## **INFORME N° JPS-CdS-08-2018**

**Informe sobre la accesibilidad de la infraestructura  
de los edificios de la Junta de Protección Social,  
para el personal y clientes con discapacidad**

**Junta de Protección Social  
Contraloría de Servicios**

Edificio principal

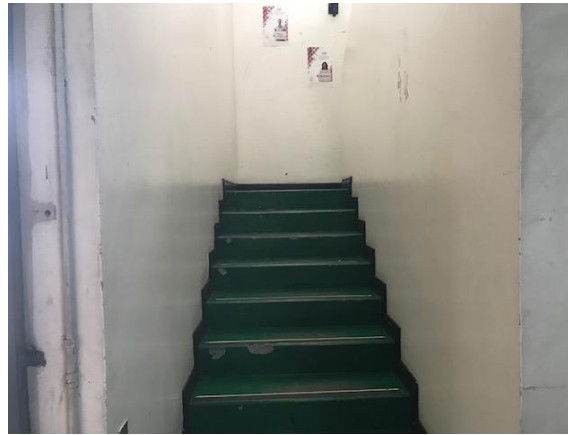
- Las escaleras de accesos internos presentan diferentes medidas y según la guía del CFIA la medida mínima de ancho es de 1.2 metros. Las gradas de circulación interna cumplen con las medidas necesarias; sin embargo, las de la entrada al sótano, Gerencia General y Planificación Institucional no cumplen con la medida de ancho mínima.
- En relación con la huella y contrahuella se cumple con las medidas indicadas y a excepción de las gradas de Planificación Institucional todas cuentan con pasamanos.
- Ninguno de los pasamanos cuenta con señalización en braille.
- En algunas escaleras como las del sótano, el material antideslizante se encuentra desgastado y en el caso de las escaleras de Gerencia General se encuentran en cemento.
- En el archivo central existen gradas que no cuentan con ningún tipo de seguridad (pasamanos, material antideslizante).

### Segundo piso del Archivo Central

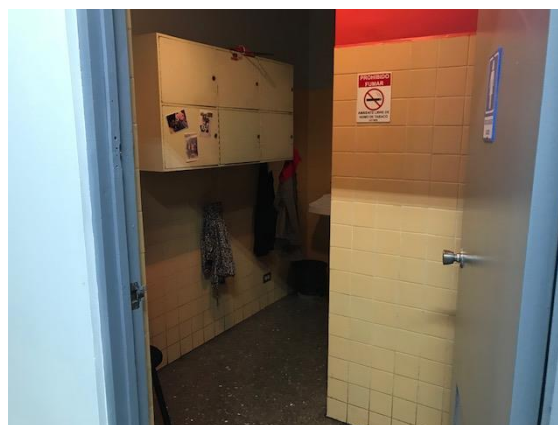
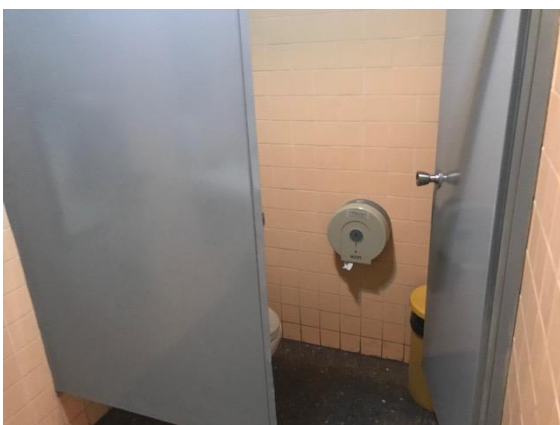
- Las rutas de evacuación en la institución no se encuentran señalizadas (vestíbulo, Auditorio, Mercadeo, Archivo Central, Producción), a excepción del edificio de Gerencia General y en algunos niveles del edificio principal.
- Algunas zonas como el segundo piso del Archivo Central y la sección donde se ubica el Departamento de Administración de Loterías en el Mezanine no cuentan con una salida de emergencia cercana y deben recorrer largas distancias para llegar a una de ellas, o dependiendo del tipo de siniestro podrían quedar atrapados en su zona de trabajo.

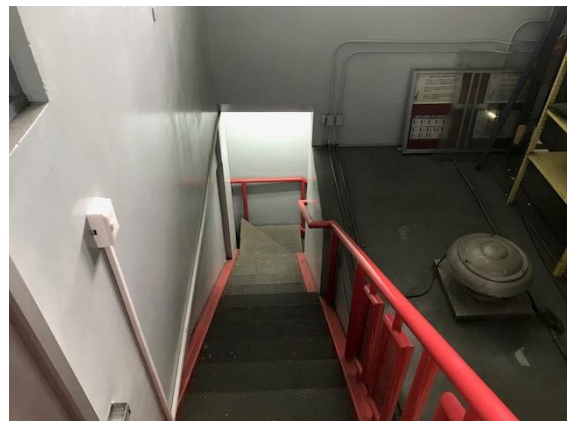
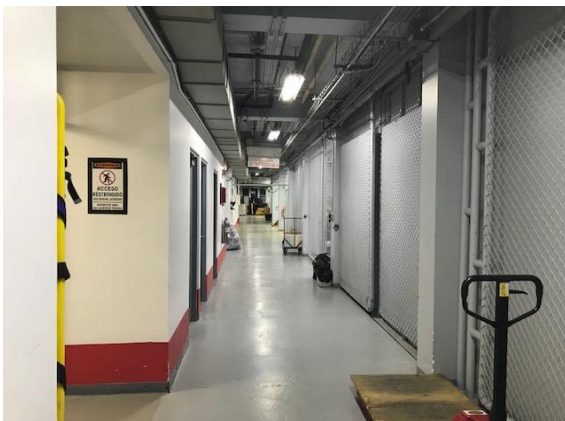
- Existen obstáculos en los pasillos que direccionan a las salidas de emergencia.
- El sistema fijo contra incendios, se encuentra deshabilitado.

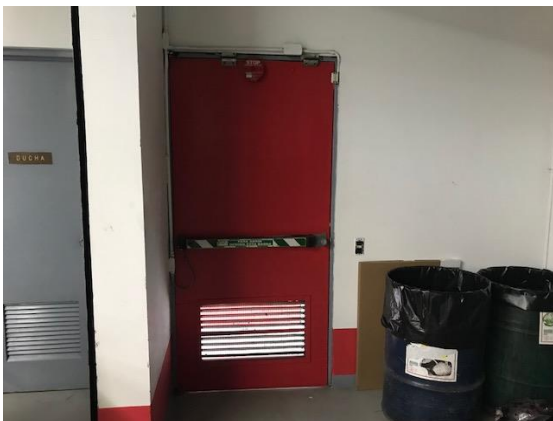
- La unidad de Arte y Texto del taller de impresión de lotería, cuenta con una salida de emergencia, la cual desemboca a un patio o jardín a un nivel inferior al edificio, el cual no cuenta con gradas o rampas para salir de este lugar. Además, de no tener salida a un área segura, en dicho patio se encuentra ubicado un transformador eléctrico.
